ECE/TRANS/WP.29/2008/98  
24 July 2008

Предложение по дополнению 3 к поправкам серии 03 к Правилам № 107  
(Транспортные средства категории М<sub>2</sub> и М<sub>3</sub>)

Представлено Рабочей группой по общим предписаниям,  
касающимся безопасности\*

Рис. А

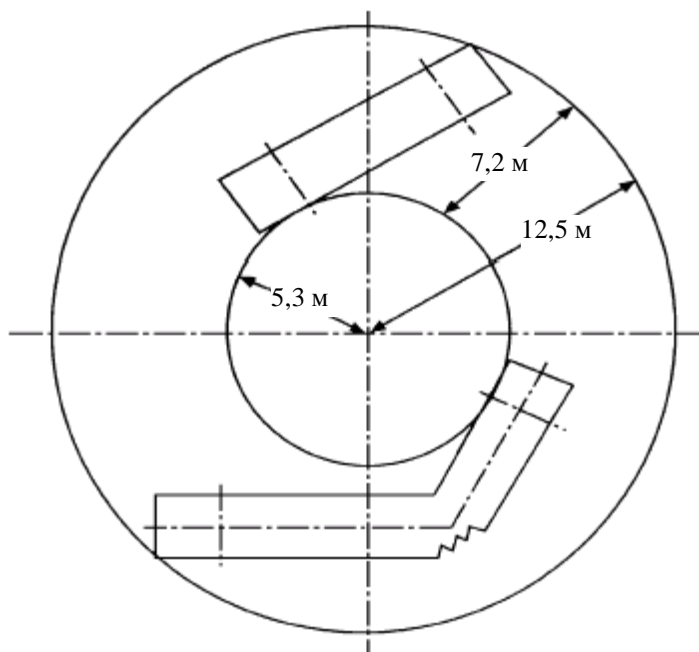
- 3.4.1.1 Соблюдение требований пункта 3.4.1 проверяется на крайней передней точке транспортного средства, которая должна двигаться по внешней окружности (см. рис. А).

Рис. В

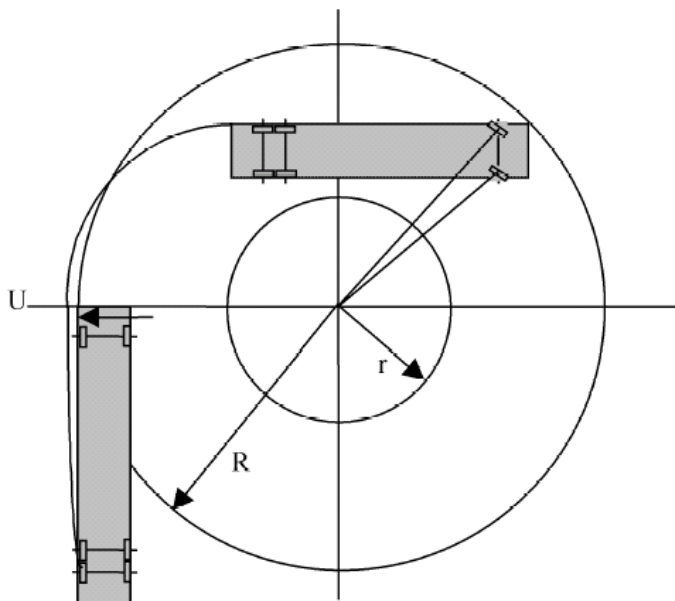
окружности. В случае сочлененного транспортного средства оба жестких элемента должны быть выровнены по этой плоскости. При въезде транспортного средства, движущегося по прямой линии, в зону окружности, описанную в пункте 3.4.1, ни один из его элементов не должен выходить за пределы этой вертикальной плоскости более чем на 0,60 м (см. рис. В и С).
